Nos dirigimos a usted a fin de presentarle una actualización al Plan de Preservación y Gestión Segura (PGS) presentado a su despacho el 26 de marzo del 2024, en respuesta a la nota MICI-DM-N-N-[203]-2024, con fecha del 4 de marzo del 2024.

17 de Mayo del 2024  
Número de Proyecto 475.0022.003

RE: **REQUISITOS PARA LA REUBICACIÓN DE LA POSICIÓN DEL ALVIADERO DEL DEPOSITO DE RELAVES EN COBRE PANAMÁ**

Figura 1 Ortofoto del 19 de octubre del 2023 que ilustra longitudes de playa de menos de 400 m durante las operaciones

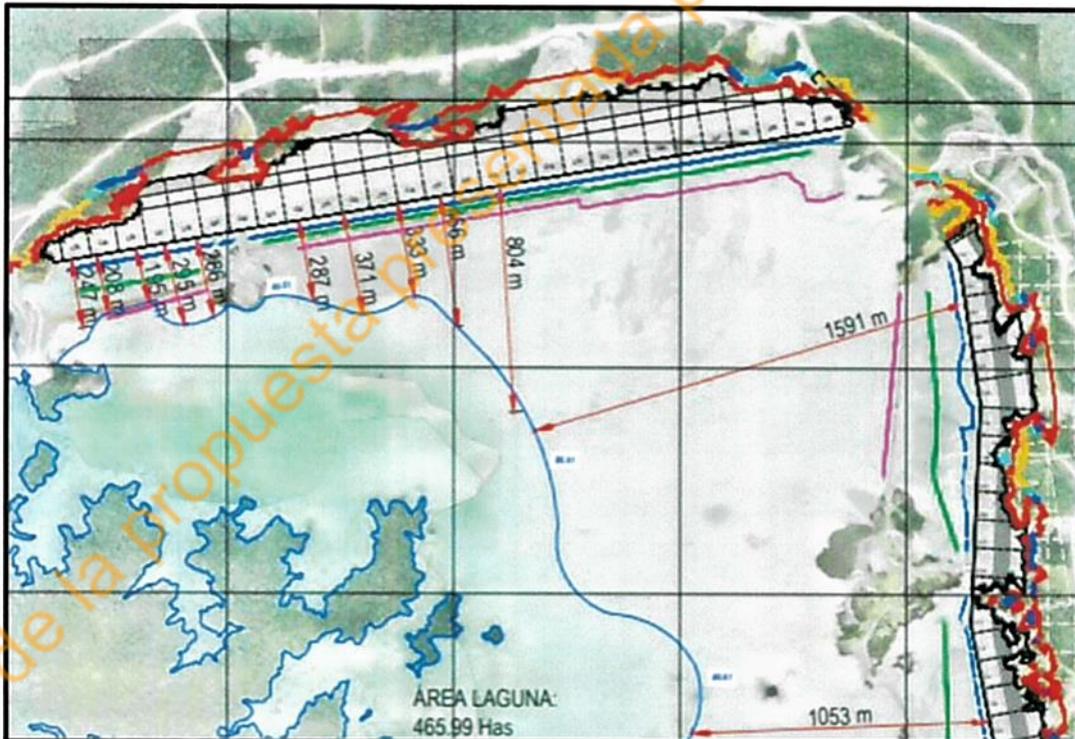
Uno de los desafíos clave durante los últimos años de la operación ha sido mantener la longitud adecuada de la playa desde el terraplén (muro) exterior, especialmente en la Presa Norte. La laguna de aguas claras sobrenadante del TMF con frecuencia se ha aproximado al muro a una distancia menor a la distancia objetivo recomendada de 400 m, tal como se muestra en la Figura 1. Afortunadamente, el TMF ha sido construido con un borde libre vertical adecuado para almacenar la inundación de diseño varias veces, lo cual resulta que el riesgo de desbordamiento sea muy bajo.

El principal riesgo asociado con una distancia inadecuada entre la laguna y el muro exterior es la erosión interna debido a flujos preferentes a través del material arenoso de las paredes exteriores causada por un reducido recorrido de las filtraciones. Generalmente, las instalaciones construidas utilizando la fracción gruesa (arenas) compactada de relaves separado por hidrociclones, son muy estables. Sin embargo, son susceptibles al modo de falla por erosión interna. Teniendo en cuenta el clima de alta precipitación en el sitio de Cobre Panamá, este riesgo debe abordarse con el máximo cuidado y urgencia.

Figura 2 Ubicación de la Entrada de Torre de Aliviadero en relación con la Presa Norte de la TMF (Imagen de simulación Muck3D)

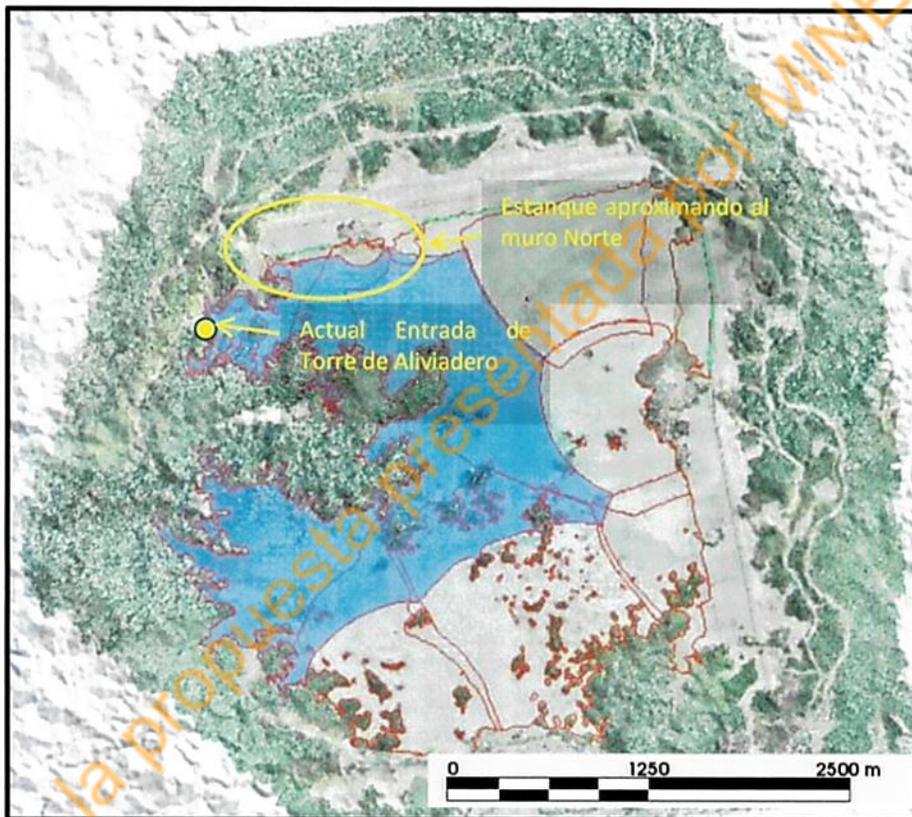
Con base en nuestra inspección del sitio y en la revisión de la información disponible, creemos que la causa raíz del problema es la ubicación actual de la Torre de Aliviadero y los sistemas de bombeo en el TMF. La ubicación actual de la entrada de la torre de aliviadero se muestra a continuación en la Figura 2. Nótese la proximidad de la torre al muro Norte. Al mantener la laguna alrededor de la ubicación de esta torre para facilitar la decantación del agua se genera como resultado que la laguna de agua se aproxime al muro Norte.

Debe señalarse que la ubicación actual de la Torre de Aliviadero fue esencial durante los primeros años de operación, ya que se trataba de un punto topográfico bajo el que se podía dirigir el agua. El diseño original siempre consideró la reubicación de la Entrada de Torre de Aliviadero.

Figura 3 Ubicación propuesta de la Entrada de Torre de Aliviadero y la extensión futura esperada de la laguna (Imagen de la simulación Muck3D)

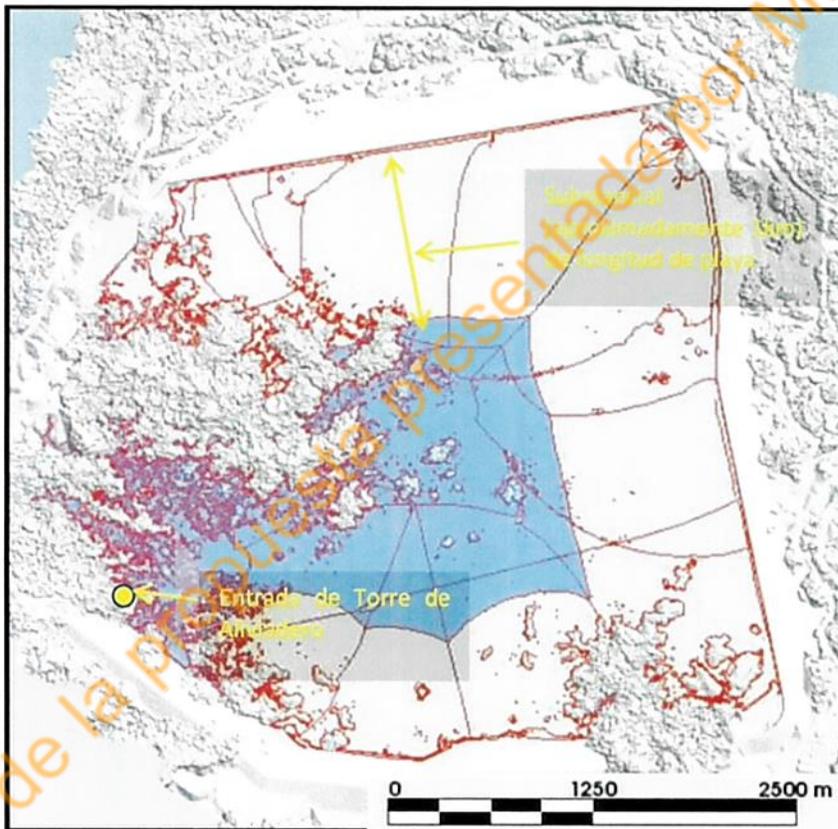
El propietario y operador del TMF ha estado enterado de este problema desde hace algún tiempo y ha identificado una nueva ubicación para la futura torre de aliviadero, tal como se muestra en la Figura 3. Una simulación realizada en Muck3D del futuro plan de descarga de relaves (Figura 3) indica que es posible mantener la distancia entre la laguna y las paredes exteriores, generando una reducción significativa de los riesgos para el TMF. En base a la experiencia de NewFields, un ajuste como éste generalmente mejora y simplifica el manejo de la laguna.

Es de nuestro entender que actualmente no está permitido realizar actividades de construcción en el sitio. Esto genera una desafortunada situación ya que para poder mejorar las condiciones de seguridad y estabilidad del TMF se requiere realizar esta construcción. También se requerirá de realizar una limitada descarga de relaves para poder mover la laguna desde su ubicación actual a la nueva ubicación de la Entrada de Torre de Aliviadero.

NewFields recomienda que se consiga la aprobación de las autoridades para la construcción de la reubicación de la Entrada de Torre de Aliviadero, incluyendo los túneles asociados y todos los demás elementos necesarios para operar desde la nueva ubicación. El motivo de la solicitud del permiso podría estar basada en que tendrá una influencia directa y positiva en la seguridad y estabilidad del TMF en Cobre Panamá.
